三菱原子燃料㈱

6次申請 第1回補正と12月18日面談コメント反映案の比較（追加分）

6次申請 第1回補正 (三原燃第20-0491号)

12月18日面談コメント反映案

1	電圧降下
2	系統図
3	図1 系統図
4	図1 系統図
5	図1 系統図

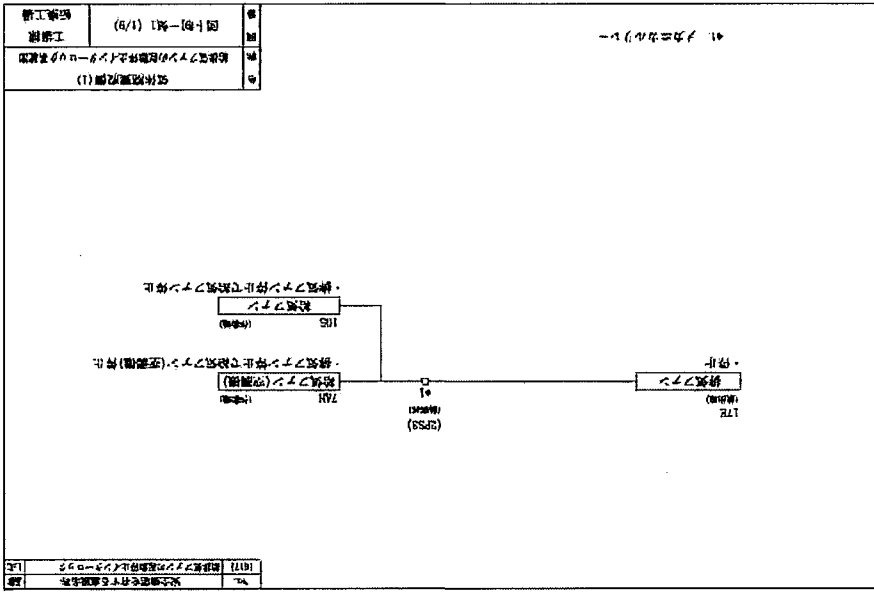
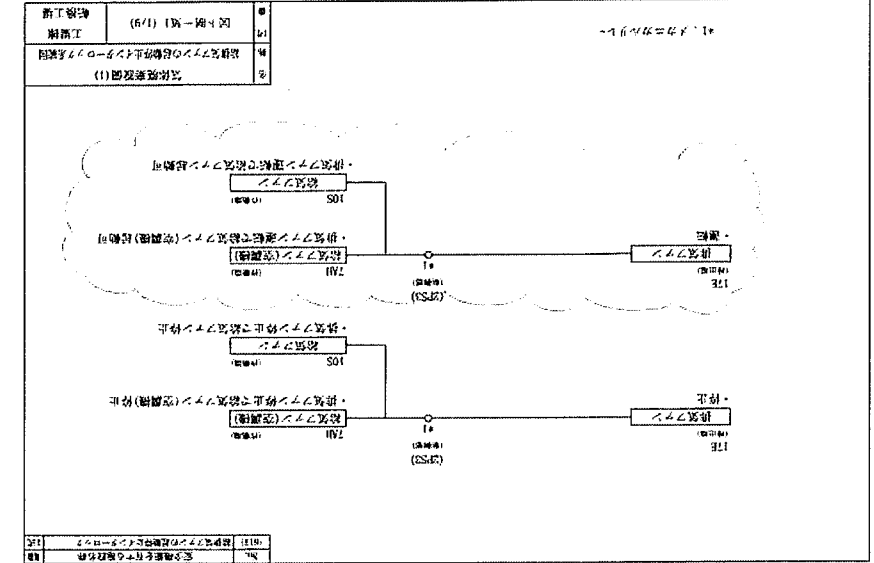
コメント No.2794 (NRA)
 コメント No.1218-廃棄
 (廃) 1) を反映

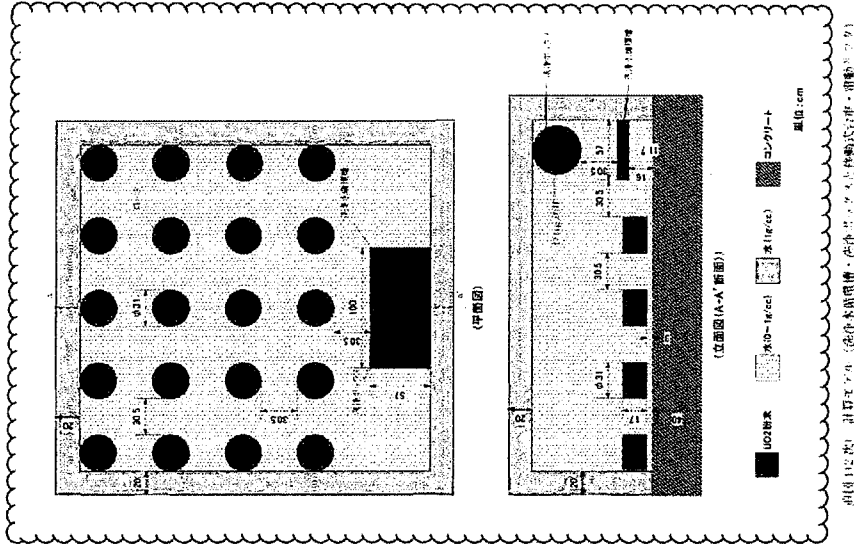
コメント No.2795 (NRA
コメント No.一) を反映

moderator water level (cm) 中性子増倍率 k (1.00)

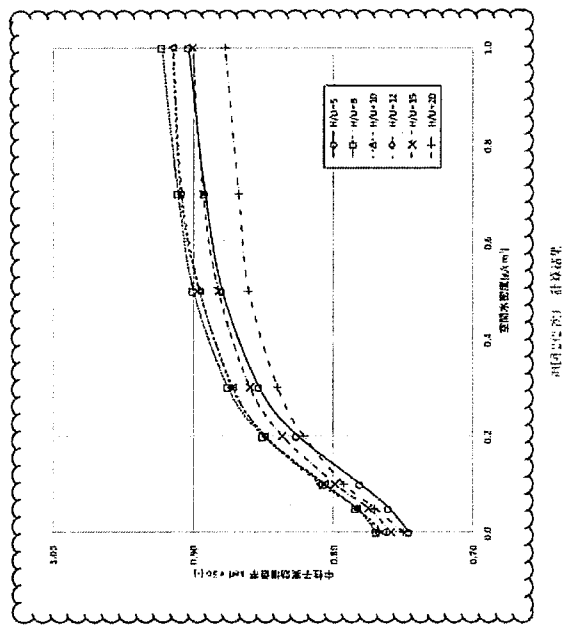
コメント No.2795 (NRA
コメント No.一) を反映

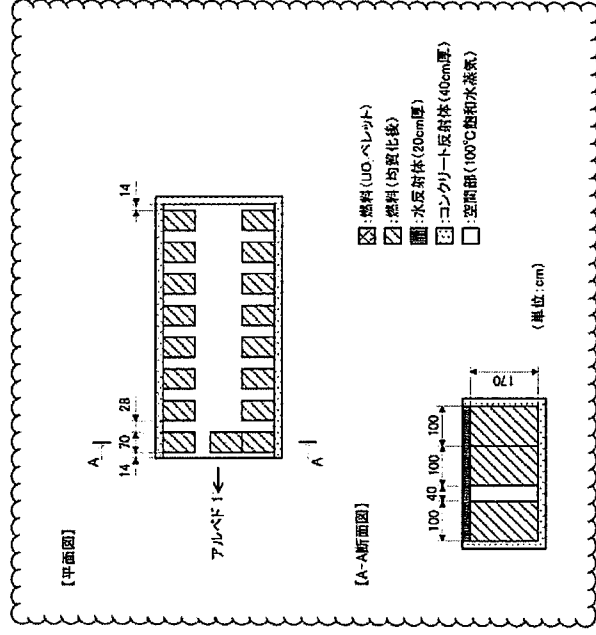
コメント No.2795 (NRA
コメント No.一) を反映
